Høring og offentlig ettersyn av plan 2182 - Nordlandsveien 73

Utvalg	Utvalgssak	Møtedato
Utvalg for miljø, plan og ressurs		30.09.2021

Plan 2182 – Detaljregulering for Nordlandsveien 73 med reguleringsbestemmelser, planbeskrivelse og plankart datert 20.09.2021 sendes på høring og legges ut til offentlig ettersyn, jf. plan- og bygningsloven § 12-10

Figur 2: Utomhusplanen.

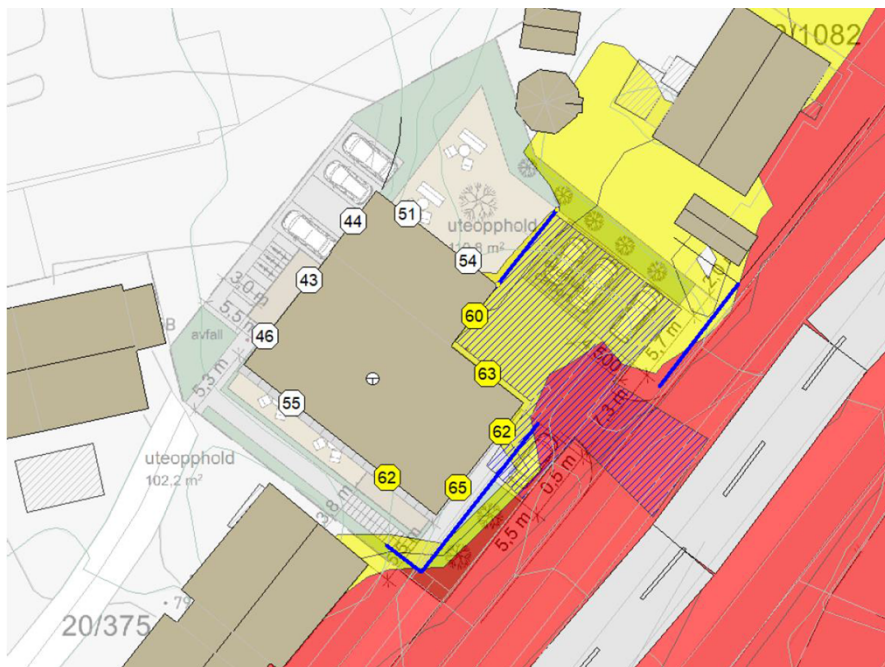
Planlagte uteoppholdsarealer er vist med lysegrønn farge i utomhusplanen i figur 2.

Uteoppholdsarealene er små og oppdelt, men det vil være svært vanskelig å få til en løsning med sammenhengende arealer som kan imøtekomme kravene i overordnet plan.

Alle tre uteoppholdsarealene skal opparbeides og innby til utendørs opphold. Det blir de to arealene i nord som får de beste kvalitetene. Arealet i sør vil ligge i bakkant av parkeringen på gårdsplassen, inntil Nordlandsveien og like ved en støyskjerm i tilknytning til balkongen for en av boenhetene. Uteoppholdsområdene i nord vil bli mindre støutsatt og få bedre utsikt for fjorden.

I utomhusplanen er det tegnet inn en trapp mellom de to uteoppholdsarealene i nord. Det er bra at det planlegges en forbindelse mellom de to terrengnivåene, men trappen vil ta en del plass og frata disse uteoppholdsarealene unødvendig med areal, særlig når de er så små i utgangspunktet. Vi anbefaler heller at trappen legges til sør på området og at denne forbindelsen mellom nivåene sikres i bestemmelsene. Der er også stigningsforholdet bedre for å få til ei trapp.

Planforslaget legger opp til at hver ny boenhet skal ha privat uteoppholdsareal på minimum 8 m² i form av balkonger eller terrasser. Det eksisterer allerede en boenhet innenfor planområdet. Denne boenheten har da ingen krav om privat uteoppholdsareal. Vi anbefaler at det legges til en bestemmelse slik at en balkong også er tillatt for denne boenheten.

- At det settes høydebegrensninger til carport i form av koter, ikke etasjer
- At reetablering av trær nord i planområdet (innenfor f_GV), slik som nevnt i planbeskrivelsen, tas med i rekkefølgebestemmelsene
- At det legges til en bestemmelse som skal sikre at det etableres en forbindelse mellom de to terrengnivåene i planområdet, og at det legges til sørenden av planområdet

- at det legges til en bestemmelse om at det også balkong er tillatt for eksisterende boenhet i bygget

Figur 3: Bildet viser foreslåtte støyskjermere i støyvurderingen sammen med støysonene. Støysoner i 1,5 meters høyde med støyreducerende tiltak (blå strek). Gul sone Lden 55dB- 65 dB, Rød sone Lden ≥65 dB. Høyeste nivå Lden for punktverdier er angitt på fasader (kilde: Multiconsult)

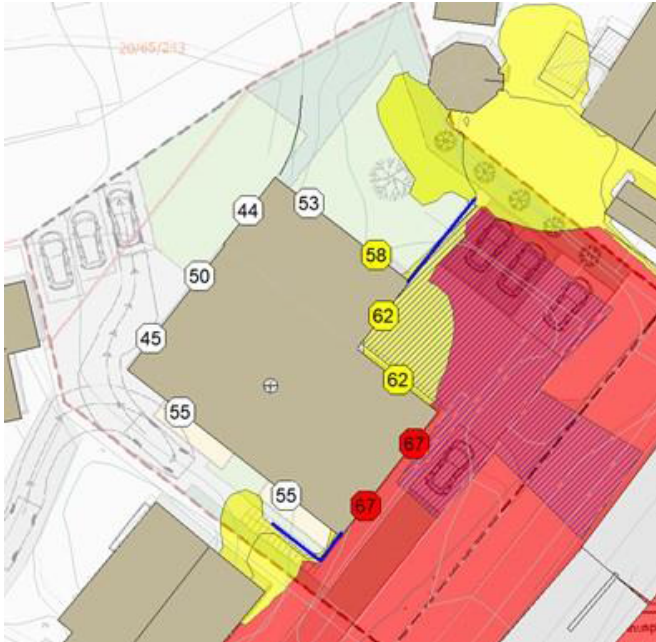
Deler av uteområder og fasaden mot sør-øst er berørt av støy fra Nordlandsveien. I støyvurderingen er det foreslått støyskjerming, som vist figur 3, som fører til at planlagt uteoppholdsareal havner i hvit støysone. Men selv ved støyskjerming vil fortsatt en del av fasadene som vender mot Nordlandsveien være i gul sone.

I støyvurderingen foreslås det en støyskjerm i sør på 3,2 meter for å få fasaden i sør-øst til å ligge innenfor hvit sone. Og støyskjermen lengst øst er beregnet med en høyde på 2 meter over terreng. Denne skjermen er ikke nødvendig for å oppnå tilfredsstillende nivåer av støy, men vil bidra til å senke totalnivået innenfor planområdet.

Foreslåtte støyskjermer i støyvurderingen vil virke dominerende og sjenerende for naboområdet. Planområdet vil framstå utilgjengelig og innebygd med foreslåtte støyskjermer og vi ba derfor tiltakshaver om å utarbeide en annen løsning som i større grad vektla støytiltak i fasaden framfor store støyskjermer.

Foreslått løsning er da to små lokale støyskjermer; en skjerm ved uteplass/balkong på sørsiden og en ved uteoppholdsarealet i nord (se figur 4). Ytterligere støytiltak skal løses med fasadetiltak (støydempede vinduer eller balansert ventilasjon).

Figur 6: Areal som avgis fra kommunal eiendom er markert i lilla.

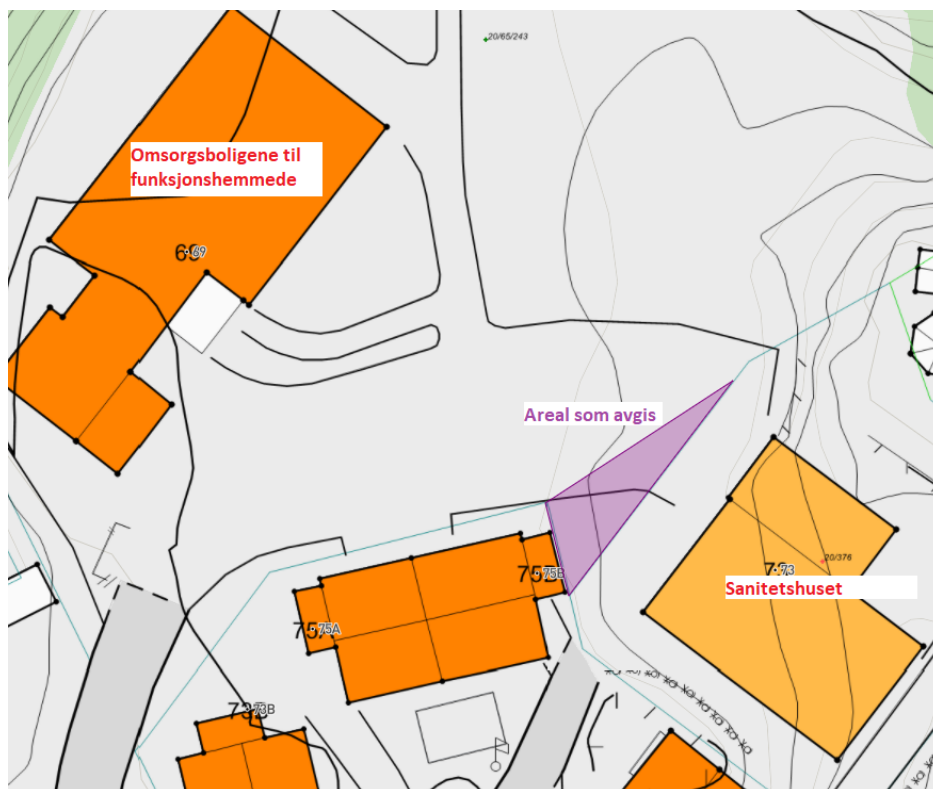
Tidligere i planprosessen hadde tiltakshaver en dialog med byggdrift i kommunen om adkomst og grensene mellom planområdet og eiendommen til kommunen hvor omsorgsboligene for funksjonshemmede står. Byggdrift, som også representerer MTA og foresatte til beboerne i omsorgsboligene, ønsker ikke en adkomst gjennom området til omsorgsboligene da dette er forstyrrende for beboerne i omsorgsboligene. MTA og foresatte ønsker også skjerming mot innsyn fra planlagt uteoppholdsareal.

Tiltakshaver, på den andre siden, ønsket noe ekstra areal for å kunne imøtekomme innspillene deres om å endre adkomst og parkering. Byggdrift gikk med på å avgi et areal på ca. 57 m² til tiltakshaver. Arealet vises i bilde nedenfor.

Som et rekkefølgekrav i planforslaget, skal det etableres et gjerde eller en hekk i formålsgrensen mellom planområdet og naboeiendommen. Dette vil bidra til å gi en tydelig avgrensning mellom eiendommene, til skjerming og begrense adkomsten til planområdet.

Figur 7: Viser plankartet med vegetasjonsskjermen (f_GV) i nord

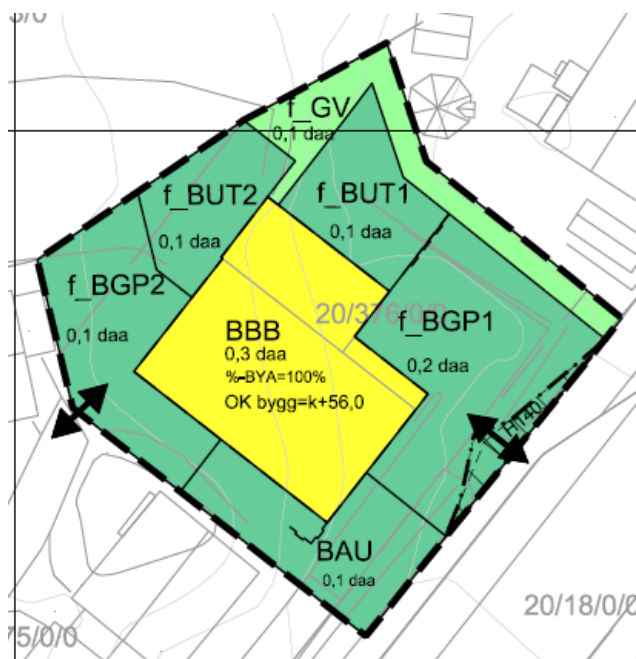
Nord i planområdet, mot naboeiendommen, er det et smalt område med naturlig vegetasjon. Dette er blitt regulert som en «vegetasjonsskjem» (f_GV) i planforslaget (se bilde nedenfor).

Innenfor formål for vegetasjonsskjerm skal eksisterende vegetasjon i størst mulig grad bevares og nødvendige inngrep må godkjennes av kommunen. Tiltakshaver har tidligere vurdert å reetablere vegetasjonen/trærne som sto nord i planområdet. Disse ble hogget ned før planoppstart. Vi kan ikke se at dette er sikret i bestemmelsene. Vi anbefaler å ta det inn i reguleringsbestemmelsene som et rekkefølgekrav.

Vi vurderer at det må legges til en rekkefølgebestemmelse om reetablering av trær nord i vegetasjonsskjermen (se under «grønnstruktur og vegetasjon»).
